山东省建设工程消防设计审查验收

技术指南（疑难解析）

山东省住房和城乡建设厅
2022 年 5 月

图 2.5 室外消火栓示意图

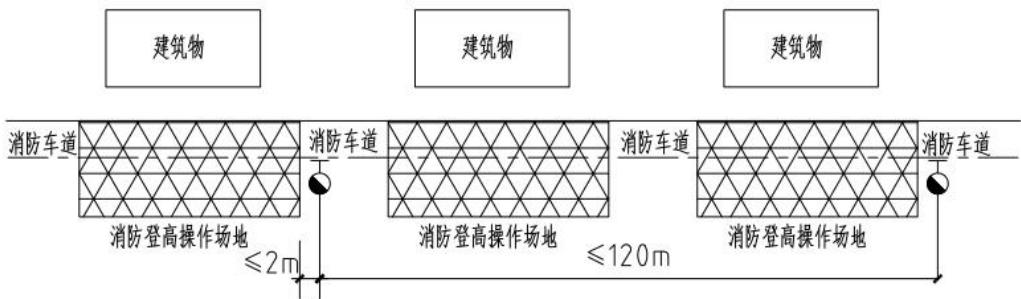
2.5 《消防给水及消火栓系统技术规范》GB 50974-2014 中第 7.3.3 条：室外消火栓宜沿建筑周围均匀布置，且不宜集中布置在建筑一侧；建筑消防扑救面一侧的室外消火栓数量不宜少于 2 个。多栋建筑相邻（如住宅小区），是否每个单体的扑救面两侧均要设置室外消火栓？图 2.5 所示情况，每个单体均在保护范围内，这种做法是否可以？

答：设在建筑消防扑救面一侧，且在保护范围内的室外消火栓均可计入。图 2.5 所示做法可以。
